En relació a la revisió del projecte de **PROJECTE DE DESVIAMENT DE SERVEIS AL CARRER DE CÀLLER AFECTATS PER LES OBRES DE REHABILITACIÓ ENERGÈTICA DE L'EDIFICI SITUAT AL CARRER SÀSSER 6** al districte de **SANT MARTÍ**, corresponent al codi del Natura Inversions **ACT25-00035**, informem:

Assumpte: *Segon informe del projecte per a la desviació de serveis al carrer de Càller afectats per les obres de rehabilitació energètica de l'edifici situat al carrer de Sàsser, 6, al districte de Sant Martí.*

INFORME DE CONFORMITAT TÈCNICA DEL “PROJECTE PER A LA DESVIACIÓ DE SERVEIS AL CARRER DE CÀLLER AFECTATS PER LES OBRES DE REHABILITACIÓ ENERGÈTICA DE L'EDIFICI SITUAT AL CARRER DE SÀSSER Nº6 DE BARCELONA, DEL DISTRICTE DE SANT MARTÍ”

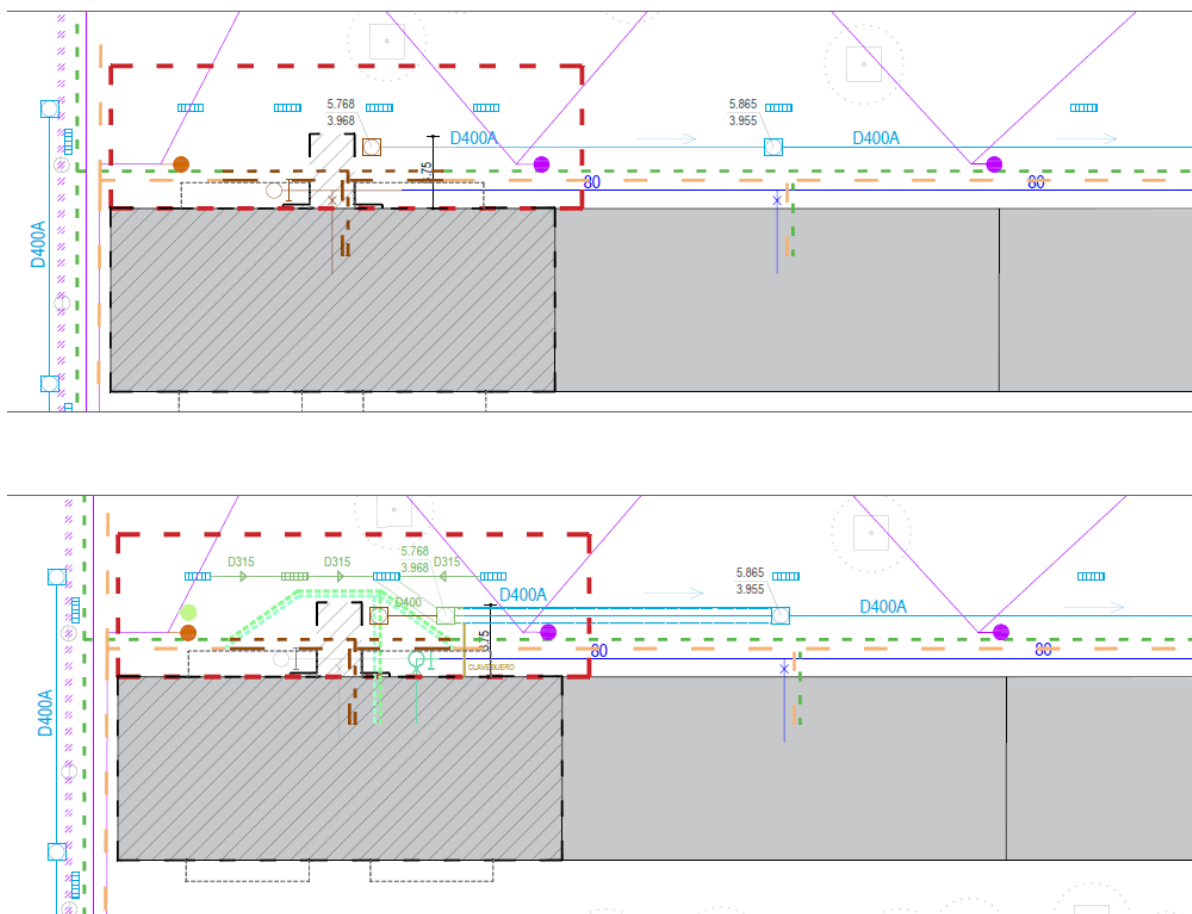
Per tal de desviar tots els serveis necessaris per dur a terme l'obra de rehabilitació energètica de l'edifici, s'han de realitzar canalitzacions que afecten al paviment de via pública.

1. La construcció de les rases per el desviament de serveis en la via pública implicarà la reposició del paviment.
2. Cal reposar les rases amb el mateix tipus de paviment a l'existent.

Afectacions:

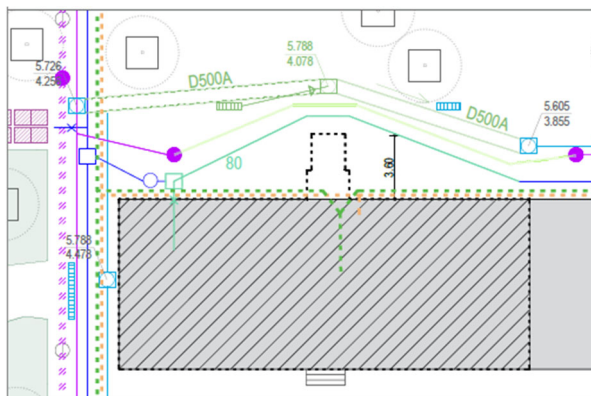
- S'afecta: sanejament, canonada d'aigua (Agbar) i xarxa elèctrica.

- Cal aportar detall les tapes de les arquetes. Aportar com s'identifiquen aquestes tapes en cas d'ubicar-ne de noves.
